URGENT – Notice corrective de matériel médical

Scanners Brilliance iCT et iCT SP équipés de la version logicielle 3.2.5 ou inférieure
Artefact apparaissant lors d'acquisitions tête/cou de 80 kVc avec produit de contraste et filtres U

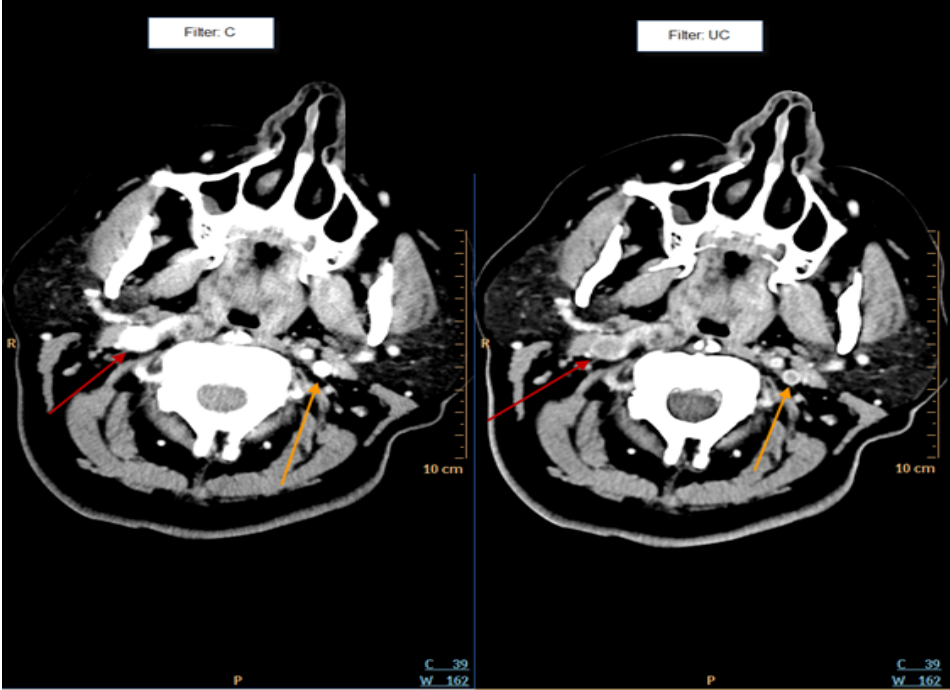
<p>Actions à mettre en œuvre par les utilisateurs du système concerné</p>	<p>- Lors d'acquisitions de la tête et du cou avec une intensité de 80 kVc, un produit de contraste par voie intraveineuse et des filtres U (UA, UB, UC), un artefact ressemblant à un thrombus peut apparaître sur l'image.</p>  <p>Les flèches indiquent un rehaussement normal des vaisseaux Les flèches indiquent un artefact ressemblant à un thrombus</p> <p>Philips recommande de réaliser une reconstruction supplémentaire à l'aide d'un filtre non U et de comparer les images résultantes afin de vérifier qu'aucun artefact n'apparaît, lorsque les mêmes paramètres sont utilisés (acquisitions de la tête et du cou avec une intensité de 80 kVc, un produit de contraste par voie intraveineuse et des filtres U (UA, UB, UC)).</p> <p>Application de perfusion cérébrale</p> <p>Vous pouvez continuer à utiliser 80 kVc et les filtres U pour les études de perfusion cérébrale. Consultez le mode d'emploi du manuel utilisateur pour définir le point de référence artériel non affecté par une discontinuité du vaisseau.</p>
